# RAPPORT D'ENQUÊTE PUBLIQUE

ENQUETE N°E23 0000 11  
REALISEE DU LUNDI 13 MARS AU MARDI 28 MARS 2023

Déclaration d'Intérêt Général (DIG) avec autorisation valant autorisation de lancement d'un Projet Pluriannuel de Restauration et d'Entretien (PPRE) sur les cours d'eau du bassin versant de l'Ourcq amont

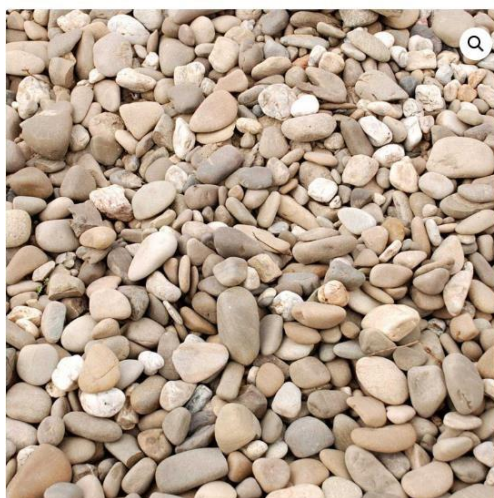
Par ailleurs, concernant le cubage envisagé, les 9037m<sup>3</sup> de granulats représentent une volumétrie conséquente.

A titre d'exemple, un véhicule 3 essieux de PTAC 26 tonnes et PV 7t autorise une charge utile de 19 tonnes. Pour 9037m<sup>3</sup> (soit 14 400 tonnes de granulat), il faut donc l'équivalent de **757 camions** (sept cent cinquante sept) de 26 tonnes).

Il n'existe pas, dans le dossier d'enquête, de plan de circulation, d'indication de plate forme de stockage, pour la livraison d'une telle volumétrie concentrée en grande partie sur une seule année (phase 1 du PPRE).
